改善箇所説明図

警告ラベル

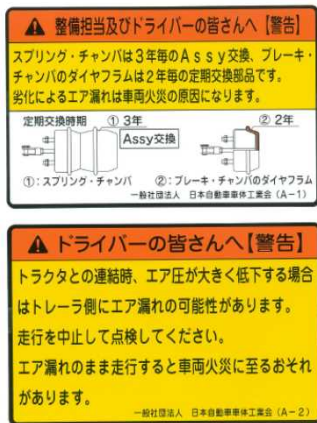
改善措置(1)

※トレーラフロント部に追加貼付

- (1) チャンバ類のダイヤフラムの定期交換とエア漏れがある場合の対処方法に関し、パンフレットにより注意喚起するとともに、警告ラベルを車両に貼付ける。
- (2) 全車両、トレーラに装備されている中期ブレーキ規制以前の機能を有する操作バルブを、ブレーキ配管系統のエア圧低下に関与しないものに交換する。

駐車ブレーキ操作バルブ

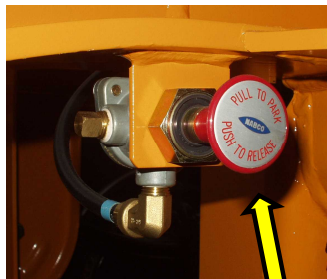
改善措置(2)

改善前

改善後

交換期限を超えて使用されたスプリングチャンバ内のダイヤフラムの劣化等により、エア漏れを生じるものがある。そのため、ブレーキ系統のエア圧が低下して駐車ブレーキが作動し、操作バルブがエア供給を停止するが、エア圧回復後もその状態を維持するため、ドライバーが走行前に駐車ブレーキを解除しない場合、ブレーキの引きずりを生じ、そのまま走行を続けるとドラムが過熱して、最悪の場合、火災に至るおそれがある。
